リサイクル燃料備蓄センター設工認
設3-補-001
2023年3月28日

リサイクル燃料備蓄センター  
設計及び工事の計画の変更認可申請書  
(補足説明資料)

使用済燃料貯蔵建屋の耐震性

リサイクル燃料貯蔵株式会社

図1 地震応答解析モデル

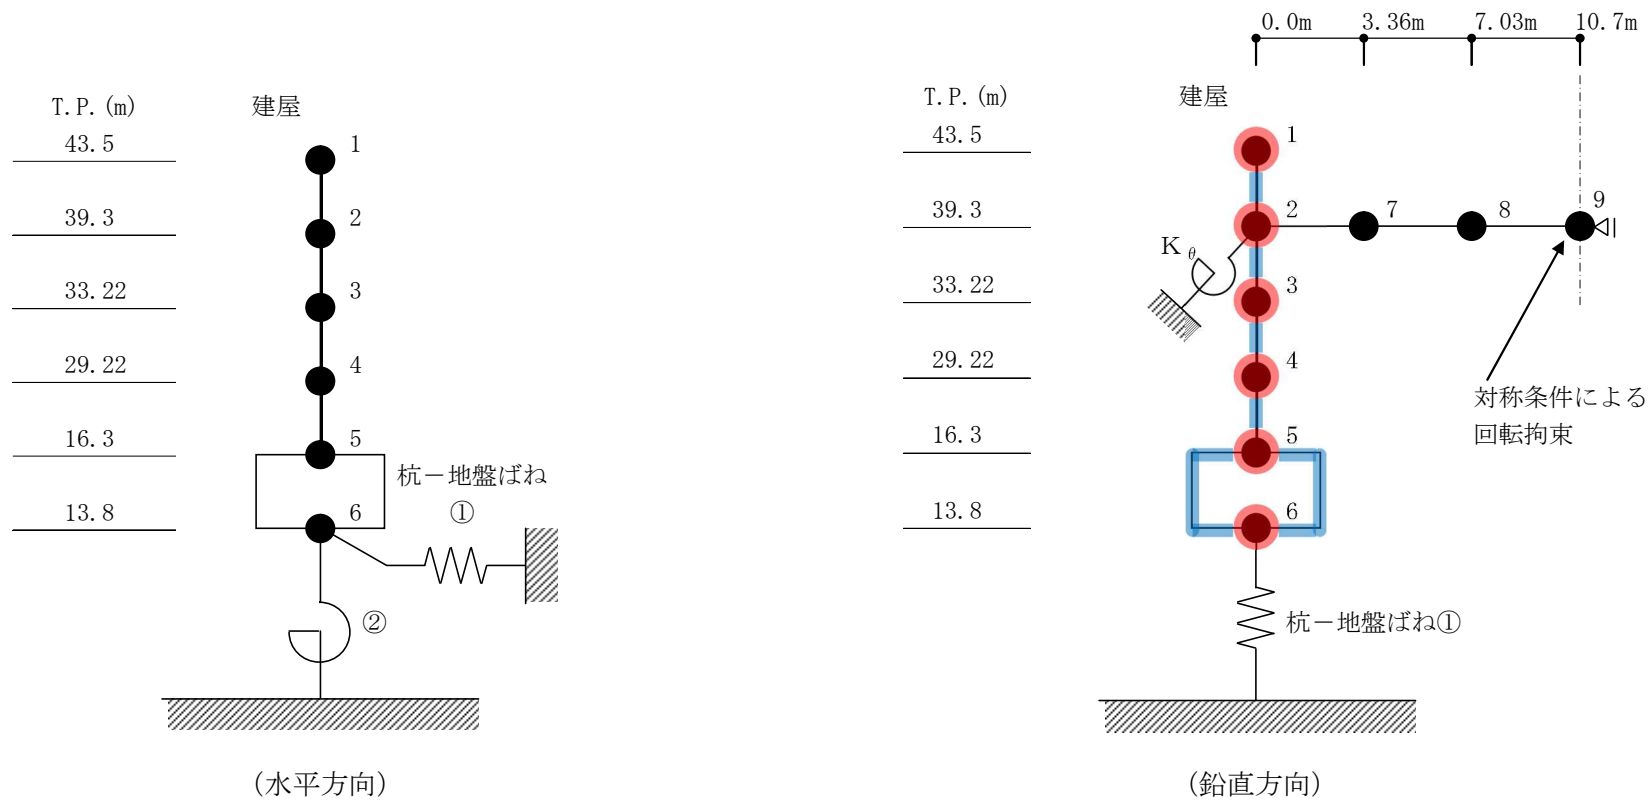
変更後の基準地震動に対する使用済燃料貯蔵建屋の地震応答解析を行った結果、図 1 の地震応答解析モデルにおいて赤色で示す質点の鉛直方向の最大応答加速度が変更前を上回るとともに、青色で示す層の鉛直震度が変更前を上回った(追加された  $S_s - B5$  による値が最大となった。鉛直震度は、基礎スラブで約 3%、建屋頂部で約 7%増。)

このため、使用済燃料貯蔵建屋各部材の耐震評価を行い、許容値を満足することを確認した。

図2 基準地震動の応答スペクトル

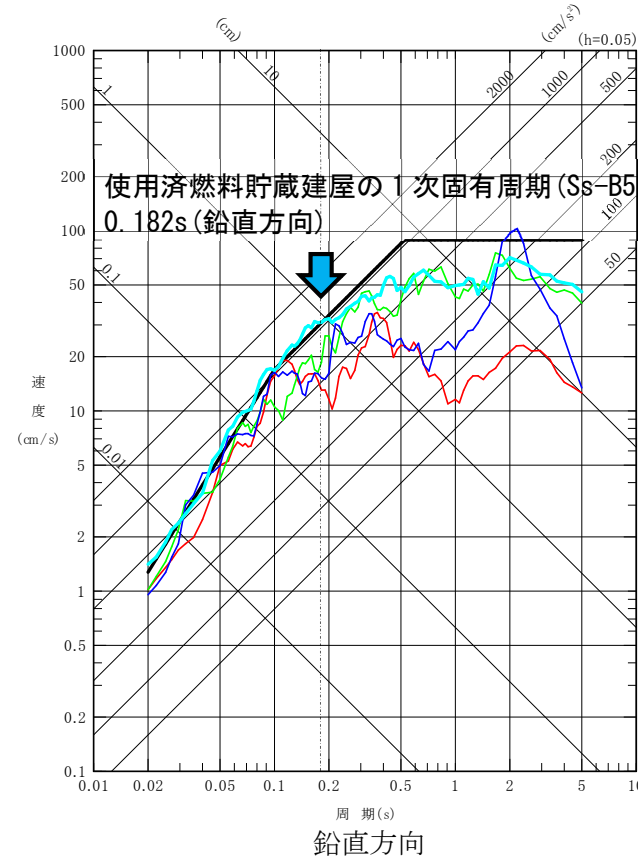
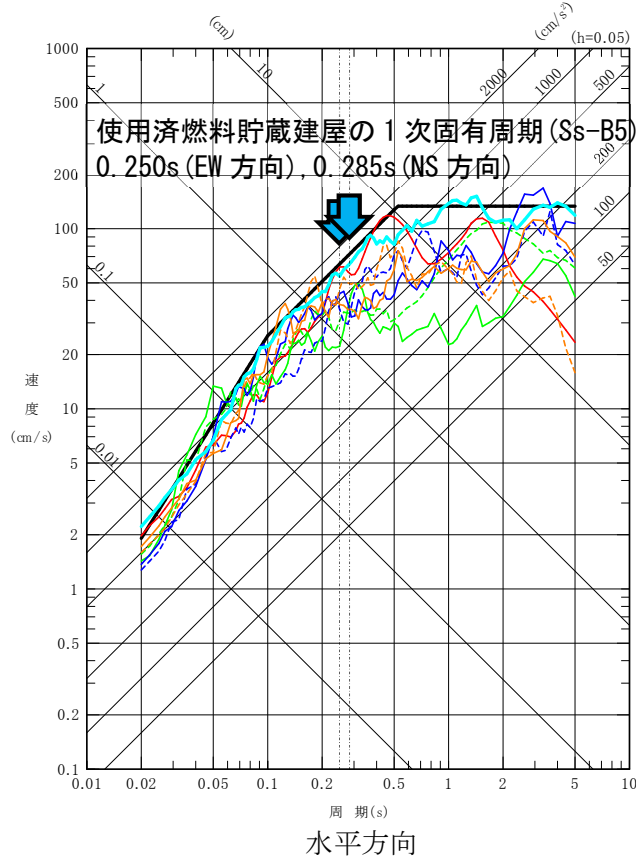
使用済燃料貯蔵建屋の 1 次固有周期( $S_s - B5$ )付近において、鉛直方向では  $S_s - B5$  が既許可の基準地震動を上回ったのに対し、水平方向では上回らなかったため、鉛直方向では使用済燃料貯蔵建屋の応答が変更前を上回ったのに対し、水平方向では上回らなかったと考えられる。(図 2 基準地震動の応答スペクトル 参照)。

図 8.2-51 最大応答せん断力 (基本ケース, NS 方向)

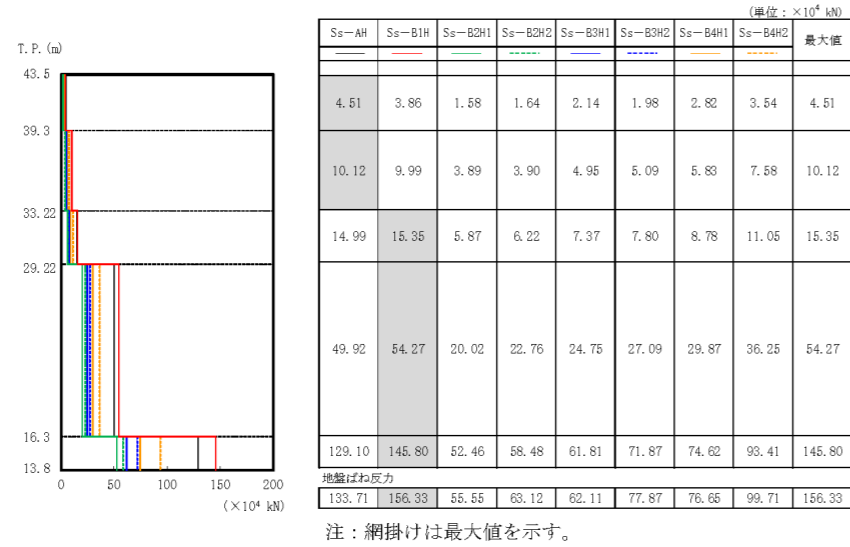
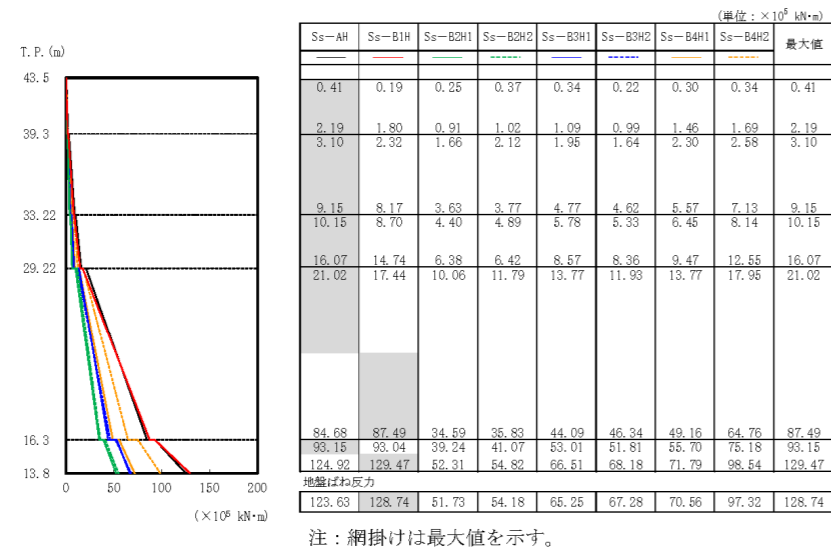
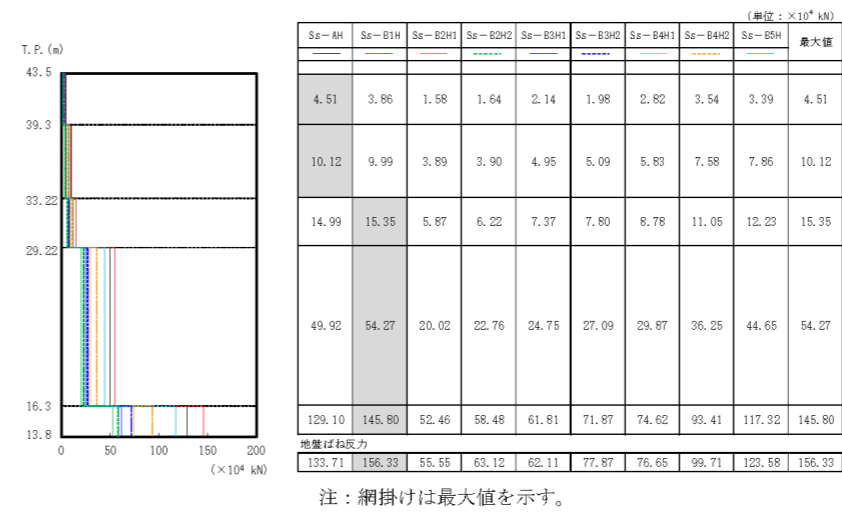
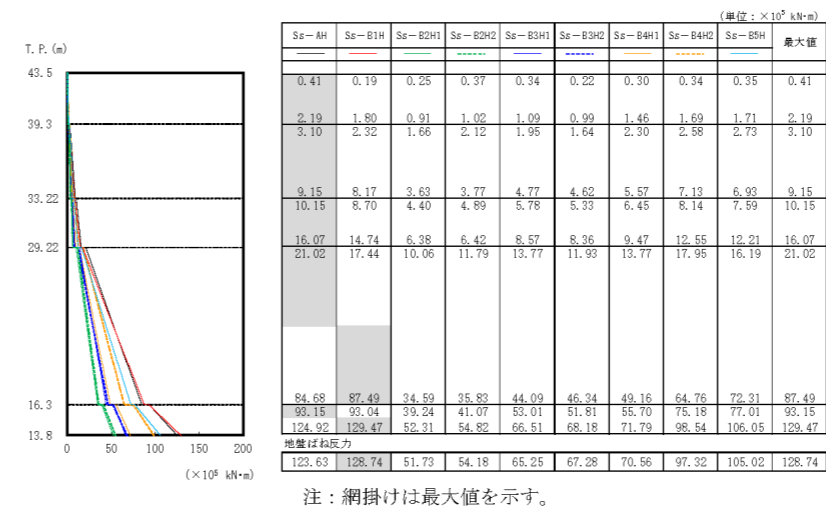
Ss-B5 の追加  
図番号の変更

図 8.2-55 最大応答せん断力 (基本ケース, EW 方向)

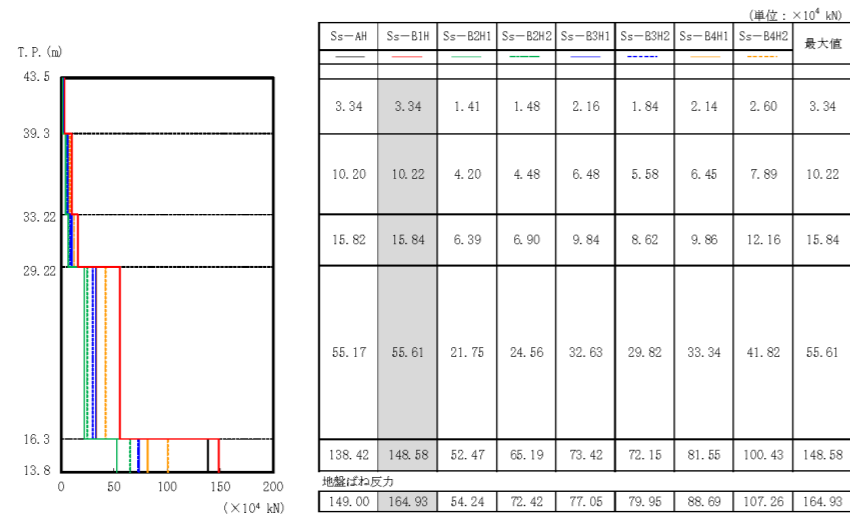
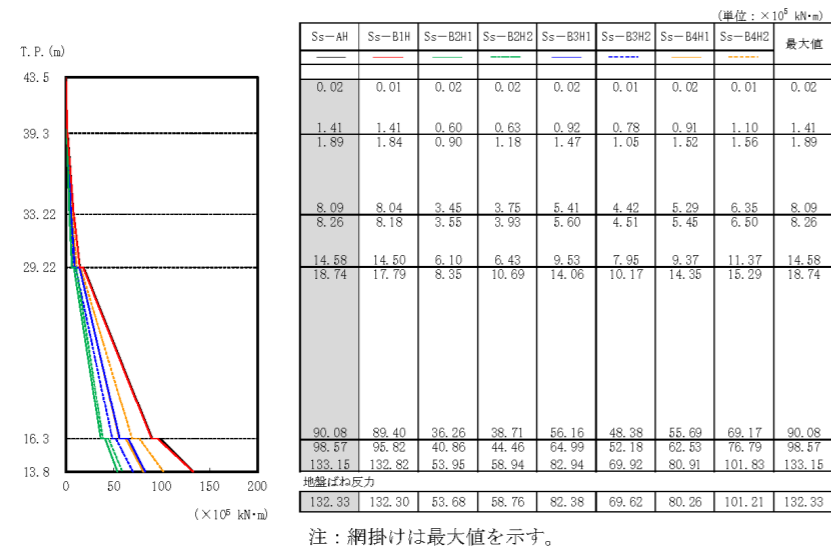
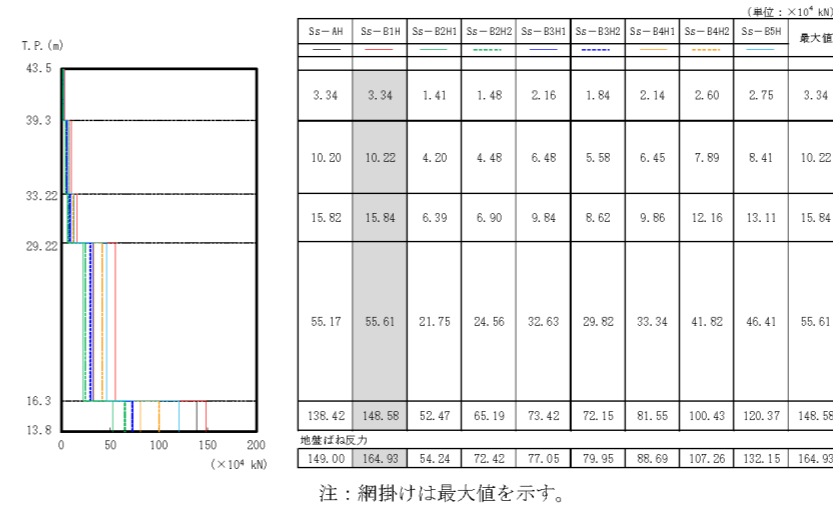
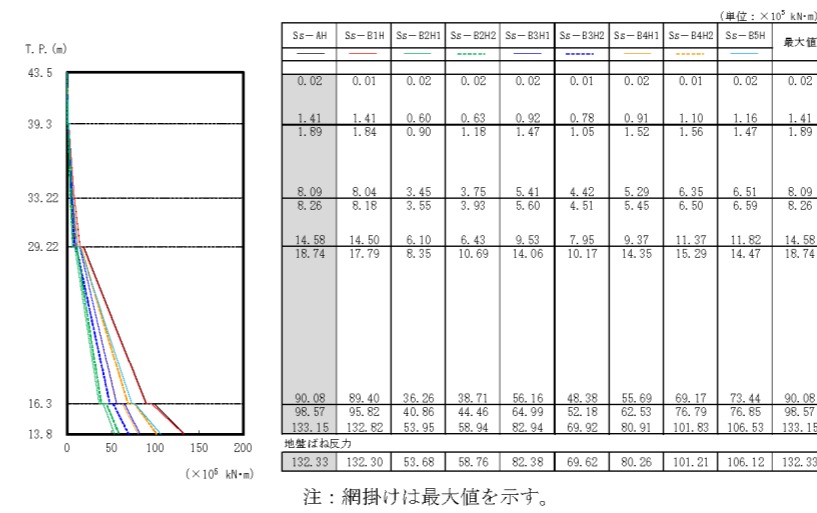
Ss-B5 の追加  
図番号の変更

図 8.2-62 最大応答加速度 (基本ケース, 鉛直方向, 建屋部)

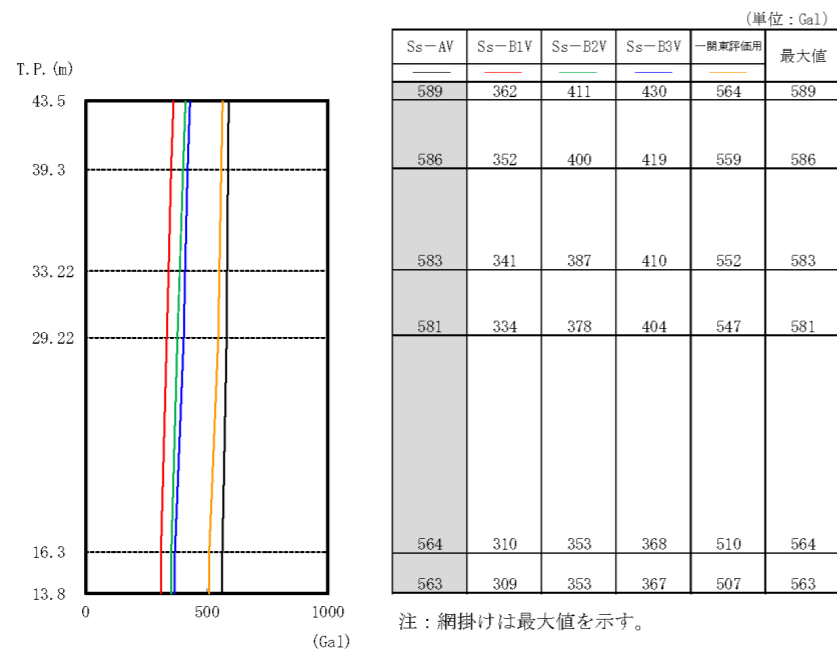
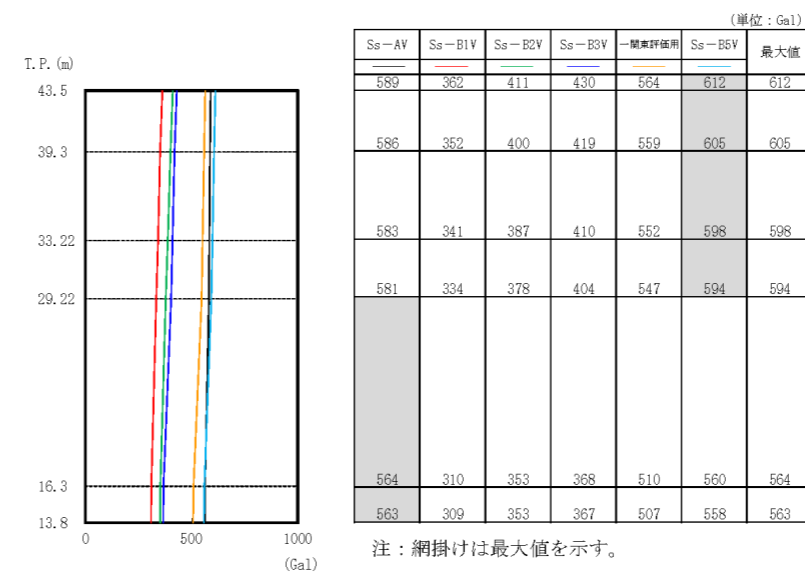
Ss-B5 の追加  
図番号の変更

図 8.2-63 最大応答軸力 (基本ケース, 鉛直方向, 建屋部)

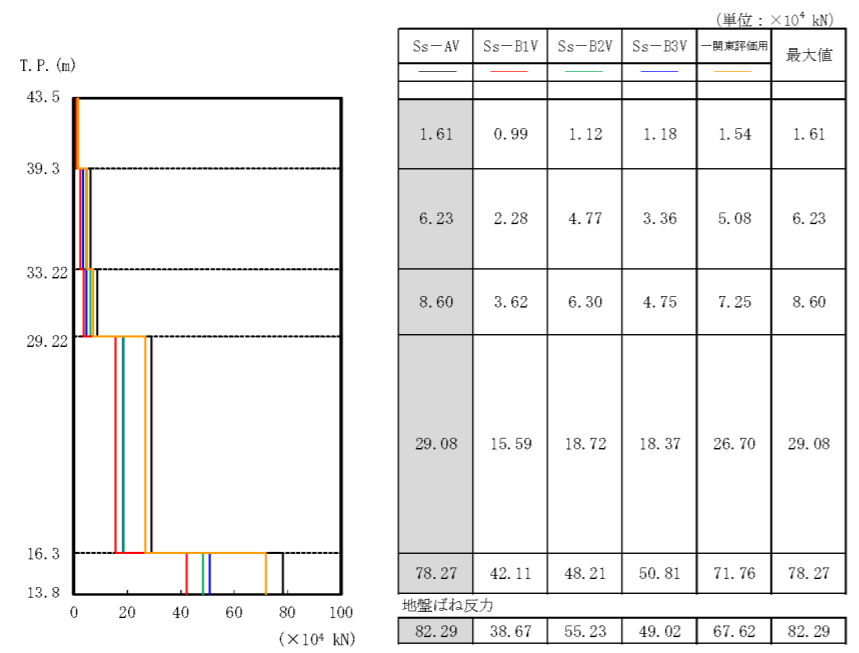
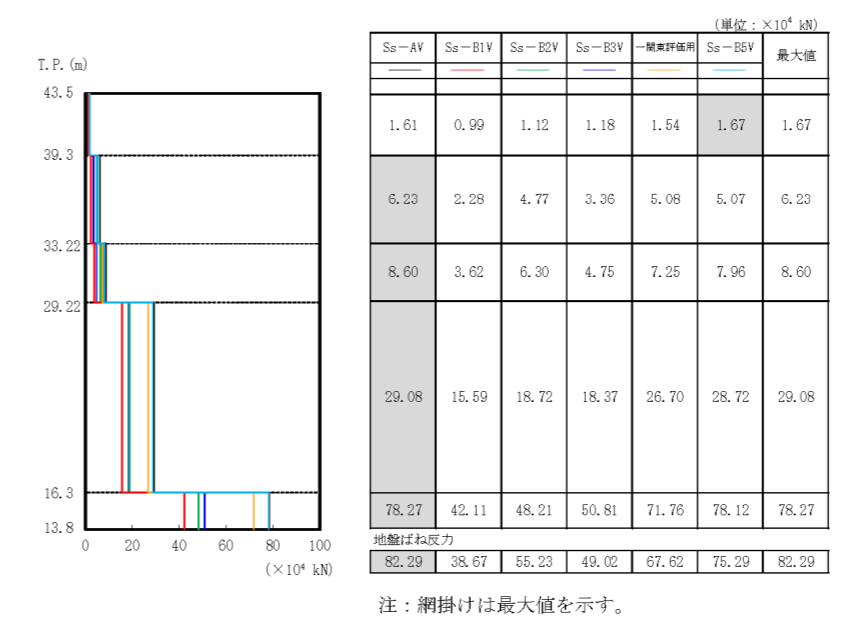
Ss-B5 の追加  
図番号の変更

図 8.2-79 最大応答加速度 (地盤剛性の不確かさケース, 鉛直方向, 建屋部)

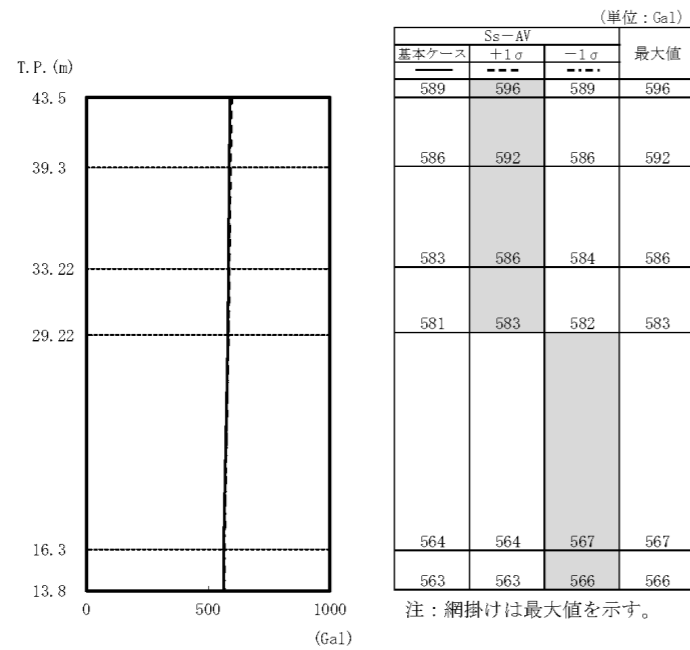
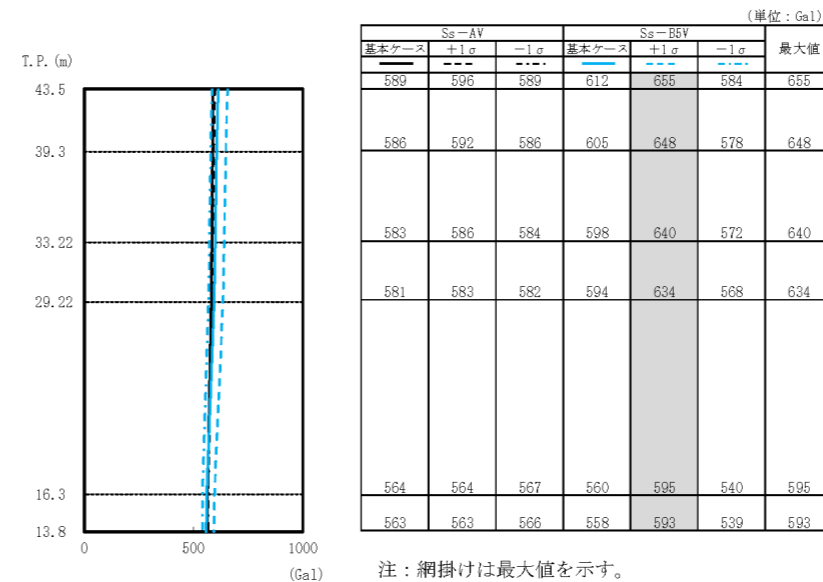
Ss-B5 の追加  
図番号の変更

図 8.2-80 最大応答軸力 (地盤剛性の不確かさケース, 鉛直方向, 建屋部)

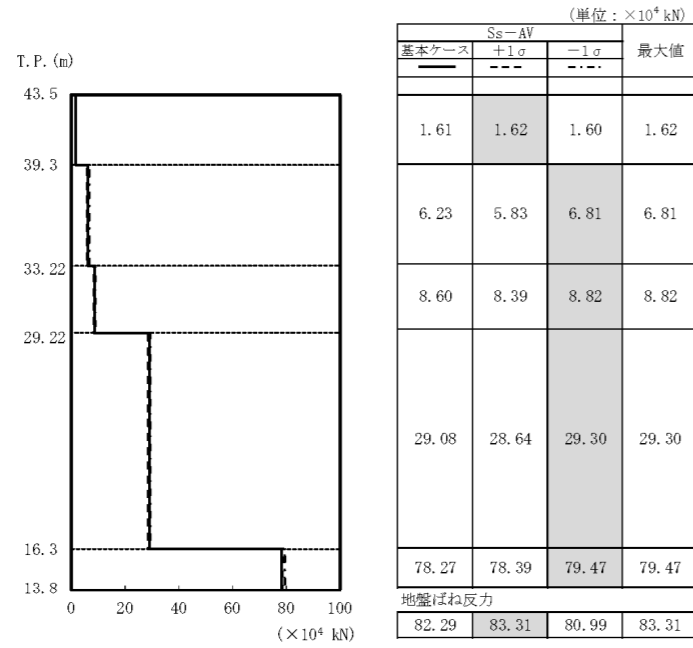
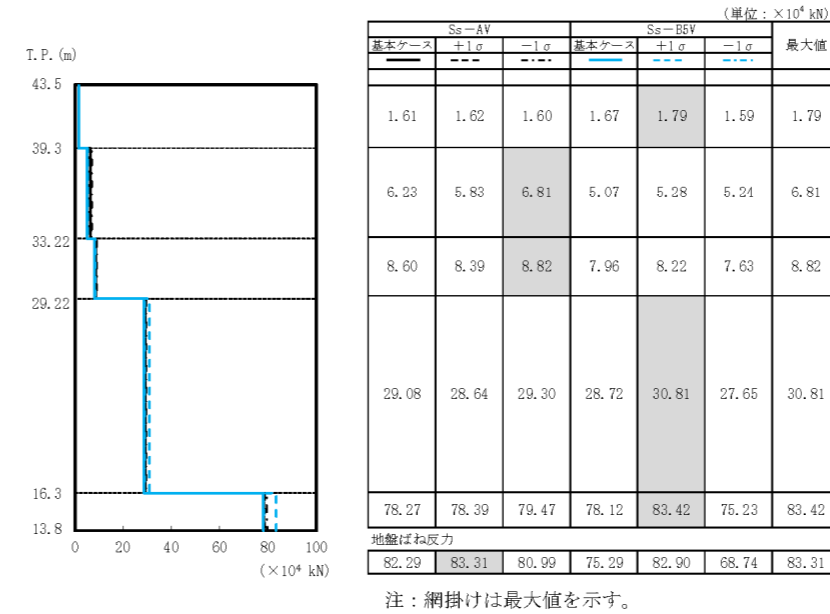
Ss-B5 の追加  
図番号の変更
